2025 年 6 月

株式会社七星科学研究所
営業部

NJC、NJW、NHVC-16 レセプタクル及びフランジ付きアダプタ表記変更のご案内

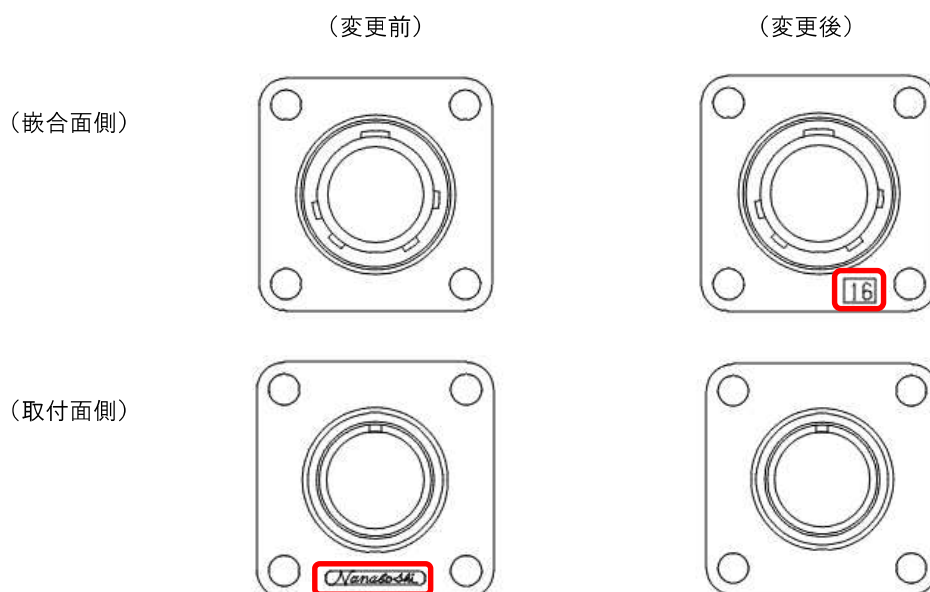
変更点 1:レセプタクルシェル及びフランジ付きアダプタシェル嵌合面側のサイズ表記「16」を追加。

【NJC-16、NHVC-16】

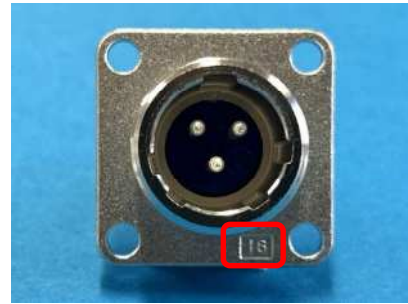
変更点 2:レセプタクルシェル及びフランジ付きアダプタシェル取付面側の七星ロゴマークの削除。
